Gemeinsame Stellungnahme

WUA 289091/2015
 Erweiterung des Kernkraftwerks Paks
 Verfahren nach Espoo-Konvention
 UVP Richtlinie

Wien, 19. Mai 2015

Freisetzung aus dem Block 1 des KKW Paks mit realer Meteorologie.

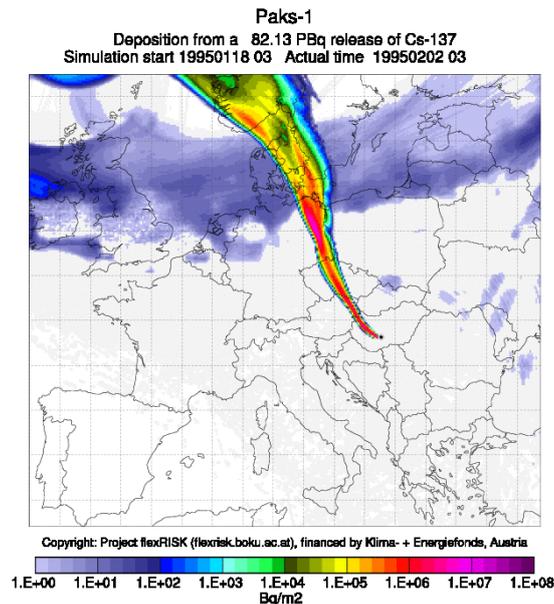
Die Berechnungen im Bereich auslegungsüberschreitender Störfälle betrachten zwei Szenarien. Der maximale Quellterm für ^{137}Cs als Leitelement liegt dabei in der Ordnung von 10^{12} Becquerel (DEC 2). Unabhängig vom hinterlegten Unfallverlauf erscheint diese Freisetzung zu niedrig um realistisch zu erwartende Auswirkungen eines schweren auslegungsüberschreitenden Unfalls adäquat zu beschreiben. Die graphische Darstellung der Ausbreitungsrechnung zeigt eine fast radialsymmetrische Aktivitätsverteilung⁶, einzig mit erkennbaren Abweichungen auf Grund der Topologie Mitteleuropas.

- Die vorliegende Dokumentation lässt, betrachtet man untenstehende graphische Darstellung auf der Grundlage von realen meteorologischen Daten, den Schluss zu, dass die Berechnungsgrundlagen in der Umweltverträglichkeitserklärung, auf minimale Auswirkungen und die Einhaltung der Grenzwerte optimiert wurden. Eine Berechnung ist durchzuführen, bei der der Freisetzungszeitraum, sowie die meteorologischen

Bedingungen während dieser und bis zur Deposition tatsächlich an Hand der Messwerte eines Referenzjahres berücksichtigt werden.⁷
